表 1 原子炉冷却系統施設（蒸気タービンを除く。）の主要設備リスト（1/66）

変更前	変更後
<p>原子炉冷却系統施設（蒸気タービンを除く。）に係る工事の方法は、「原子炉本体」における「9 原子炉本体に係る工事の方法」（「1.3 燃料体に係る工事の手順と使用前事業者検査」, 「2.1.3 燃料体に係る検査」及び「3.2 燃料体の加工に係る工事上の留意事項」を除く。）に従う。</p>	<p>変更なし</p>

第1図 中性子束高—自動可変設定（熱流束相当）のスクラム設定値

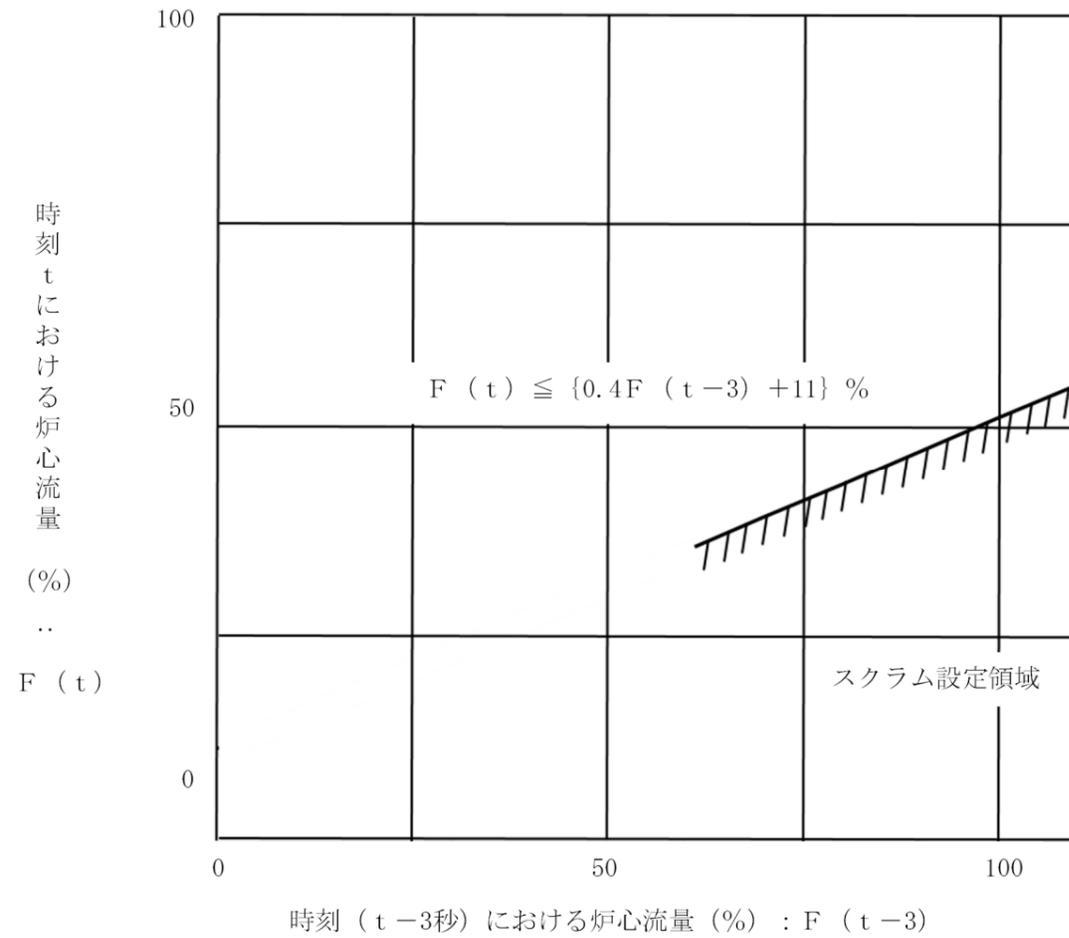
*24：スクラム設定値と炉心流量との関係を第1図に示す。

本スクラムは、原子炉出力 75%以下でバイパスされる。
